Oggetto: Contratto Istituzionale di Sviluppo per il recupero e la
rifunionalizzazione dell'"Ex carcere borbonico dell'isola di Santo Stefano -
Ventotene" Intervento n. 3 "Realizzazione / adeguamento degli approdi all'Isola di
Santo Stefano"

**Modulo per la presentazione delle osservazioni per i piani/programmi/progetti sottoposti a
procedimenti di valutazione ambientale di competenza statale**

RECUPERO E RIFUNZIONALIZZAZIONE EX CARCERE BORBONICO DELL'ISOLA DI SANTO STEFANO VENTOTENE – Intervento n.3 realizzazione/adeguamento degli approdi dell'isola di Santo Stefano

Allegato 3 – Sintesi delle osservazioni

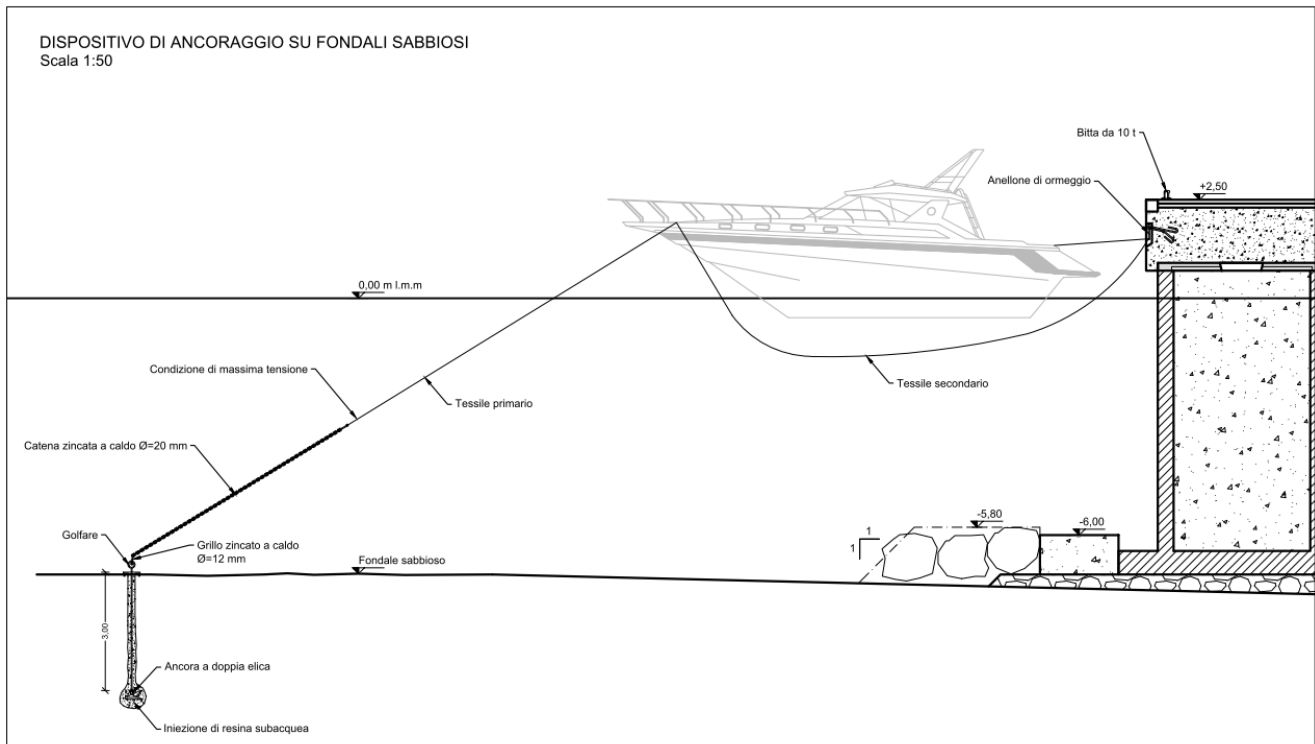
Una delle criticità evidenziate dai proponenti in relazione all'Alternativa 0 è quella di necessitare di una flotta dedicata con relativi oneri di *“programmazione degli usi, acquisti e/o noleggi, interventi di manutenzione specializzata”* (pag.11, elaborato 2017E037INV-02-D-VV-VIA001). Tuttavia, in presenza di un molo alto 2,5 metri come quello previsto per l'opzione scelta (quasi un metro in più del punto di attracco del traghetto al porto nuovo di Ventotene) sarà presumibilmente necessario l'acquisto di mezzi nautici adeguati attualmente non presenti sull'isola; questo sia a causa del loro sovradimensionamento in termini di dimensioni (superiori ai 24 m previsti come dimensione massima dal progetto, e in ogni caso predisposti per un numero troppo alto di passeggeri), sia viceversa a causa della loro predisposizione ad un'altezza di sbarco più bassa (come detto, la nave-traghetto per la tratta Formia-Ventotene ha un'altezza di sbarco di circa 1,50 m).

Piuttosto, non essendo presenti sufficienti indicazioni riguardo alla tipologia di imbarcazione idonea allo sbarco nell'ipotesi scelta, risulta difficile valutare il tipo di impegno, sia gestionale che economico, che queste comporterebbero. Infatti le uniche indicazioni a riguardo si riferiscono ad una generica *“lunghezza massima”* di 24 m. Infine l'unico elaborato tecnico di sezione in cui è presente un'imbarcazione non specifica non chiarisce in quale modo si dovrebbe superare il dislivello tra imbarcazione e molo (si veda immagine sotto - fonte: elaborato *“Opere Marittime Planimetria posizionamento ormeggi scalo della Marinella - OM-TAV003”*).

Figura 15 - ZSC IT6000019 "Fondali circostanti l'isola di S. Stefano" (fonte: <http://www.pcn.minambiente.it>)

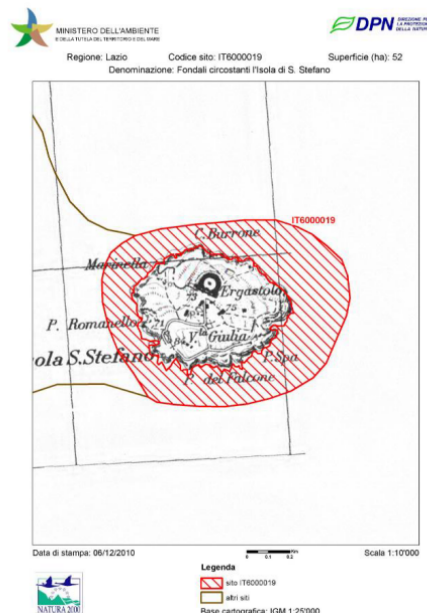
A questo proposito si richiama il documento Studio di Valutazione di Incidenza Ecologica (VV-VIA004). A pagina 42 (all'interno del paragrafo 5.3.5 - Quadro riassuntivo) nelle conclusioni presentate in tabella-1 si evidenzia la

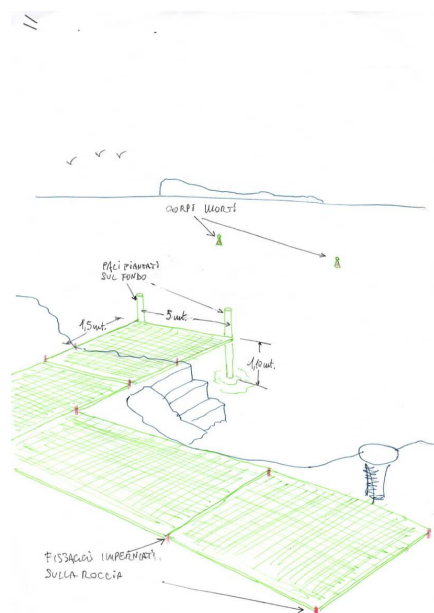
Il Comitato Santo Stefano Sostenibile (CS³) propone per l'approdo della Marinella la progettazione di un'infrastruttura leggera pienamente integrata nel paesaggio circostante, ispirata a principi di uso efficiente delle risorse e di sostenibilità, pienamente integrata con la natura. In particolare la proposta del CS³ è di progettare un approdo in grado di soddisfare i seguenti cinque requisiti di sostenibilità:

A titolo puramente esemplificativo il CS³ ha realizzato una simulazione visiva di approdo in grado di soddisfare i cinque requisiti di sostenibilità:

- L'accesso sicuro viene garantito dotando l'approdo di un'ampia piattaforma sospesa eventualmente dotata di elementi mobili e di due battenti verticali per l'ormeggio e l'accosto delle imbarcazioni.
- L'azzeramento dell'impatto sull'ambiente marino è garantito dal minimo impegno di opere a mare, limitato a due boe segnaletiche e due battenti verticali posizionati a ridosso della parete di roccia.
- La reversibilità dell'intervento viene garantita dalla possibilità di utilizzare un numero ridotto di punti di contatto con la roccia e gli elementi architettonici esistenti.
- Il contenimento dei costi viene garantito utilizzando elementi strutturali facilmente rimovibili.
- L'integrazione con il paesaggio può essere garantita dalla possibilità di utilizzare materiali leggeri e di impatto visivo minimo, mantenendo così intatti e visibili tutti gli elementi di valenza archeologica
